改善箇所説明図

改善の内容

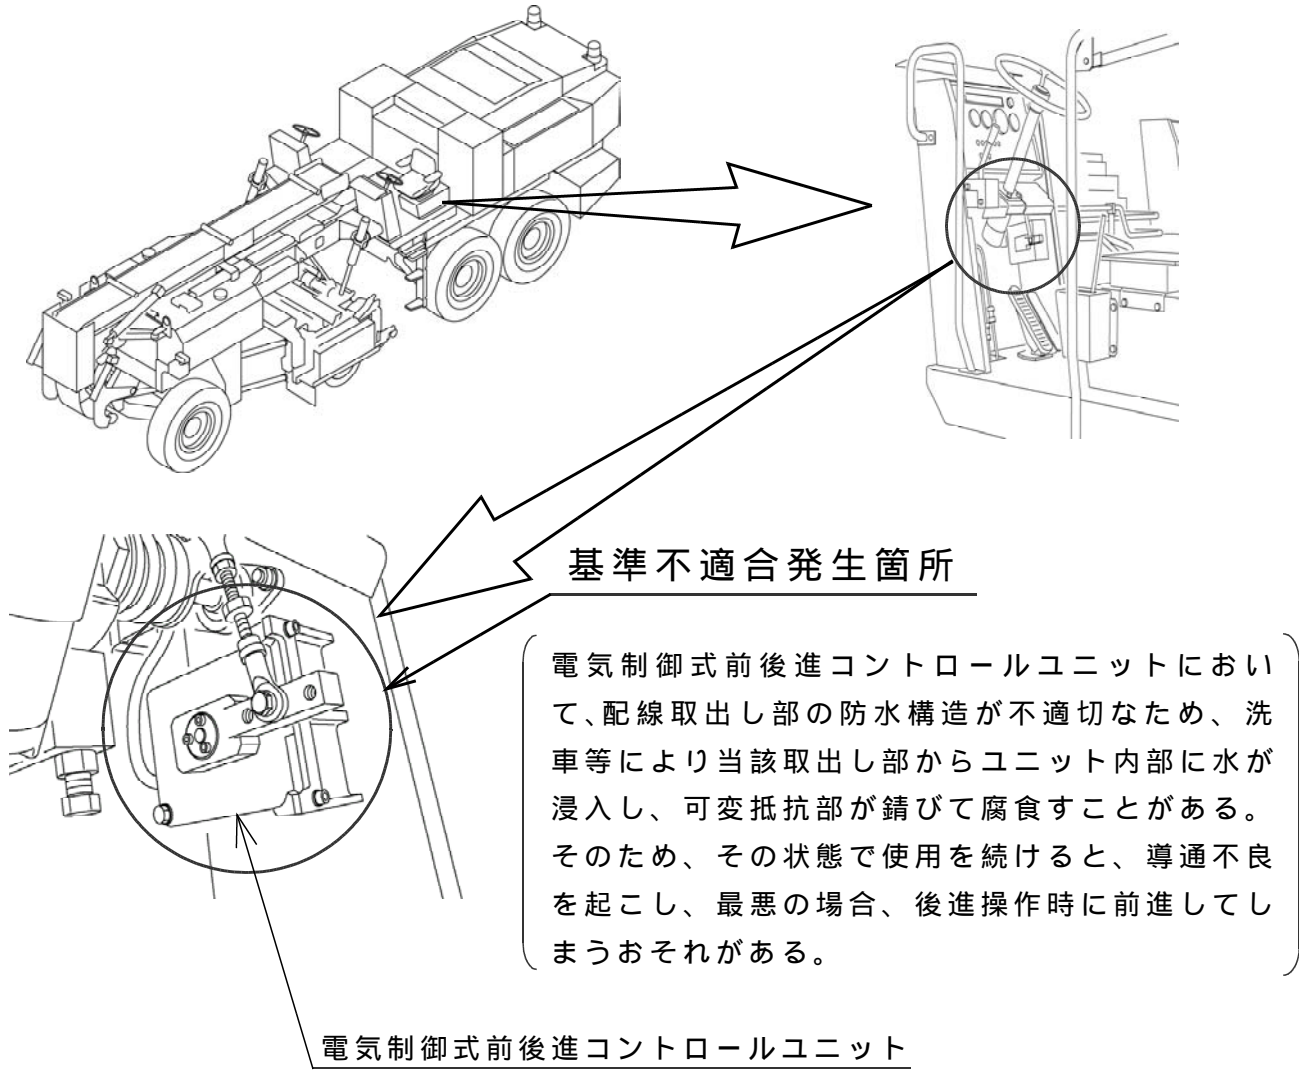
全車両、電気制御式前後進コントロールユニットを対策品に交換する。

改善前	改善後（対策品）
	通気孔を追加 防水型配線クランプに変更

識別：電気制御式前後進コントロールユニットに、防水型配線クランプを有することで識別する。
